VYSVĚTLENÍ ZADÁVACÍ DOKUMENTACE Č. 5

Veřejná zakázka zadávaná v otevřeném nadlimitním řízení
„Instalace FVE na objektech Statutárního města Opavy – budova D, E“
(dále jen „VZ“)

Vysvětlení a změna ZD č. 5

Obr.1 Řez z výkresu č. 202401D-03

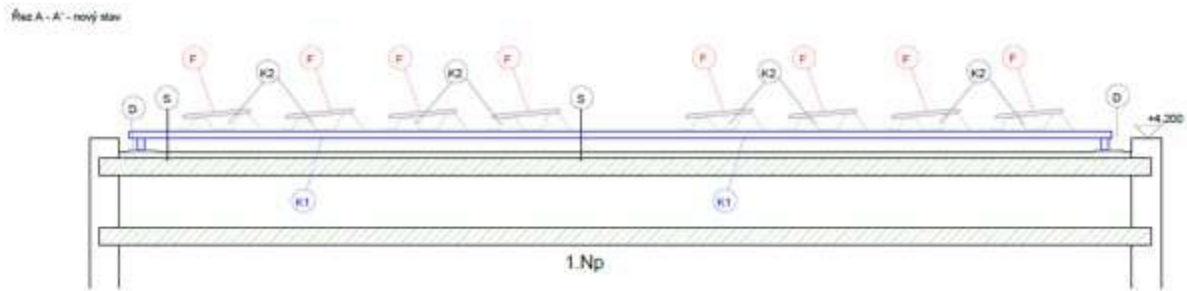
V reakci na dotaz č.1 z Vysvětlení č.3 ohledně výšky konstrukcí a odpovědí na něj, reagujeme: Ano, na výkresu č- 202401D-04 (pro budovu D) a výkresu č. 202401E-03 (pro budovu E) jsou sice kóty s označením 1000, ale pohled na řez na výkresu č. 202401D-03 pro budovu D měřítkově neodpovídá výšce 1 m, obdobně jako řez na výkresu č. 202401E-05 pro budovu E. Viz příložené výstřižky z výkresové dokumentace.

Tento výkres nemá sloužit pro přesné určení – zde se jedná o pouhý „vizuál“ konstrukce a panelů ve zjednodušeném nákresu. Jako podklad konstrukce slouží statický posudek. Pokud výkres kótu neobsahuje pak tento rozměr obsahuje statický posudek na posledním listu, kde je proveden výpis prvků – kótu pak lze vyčíst buďto z kombinace výkresu a posudku, nebo přímo z posudku a jeho výpisu prvku ve 3D.
